株式会社ピスコ販売

チューブフィッティング 隔壁ユニオンP・隔壁ユニオンエルボ  
ローレット外径寸法変更のご案内

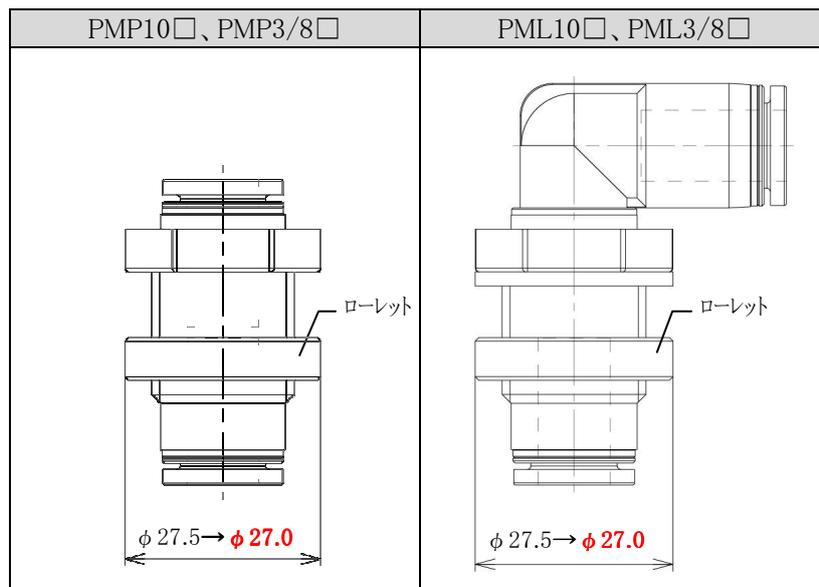
さて、このたび弊社チューブフィッティング 隔壁ユニオンP・隔壁ユニオンエルボにおきまして、ローレット部品の安定確保を目的とした設計変更を実施致しますので、下記の通りご案内申し上げます。

| 1. 対象商品 | 隔壁ユニオンP     | 形式: PMP10□、PMP3/8□                  |
|         | 隔壁ユニオンエルボ   | 形式: PML10□、PML3/8□                  |
| 2. 変更内容 | ローレット外径寸法変更 | 現行: φ 27.5mm → <b>変更後: φ 27.0mm</b> |
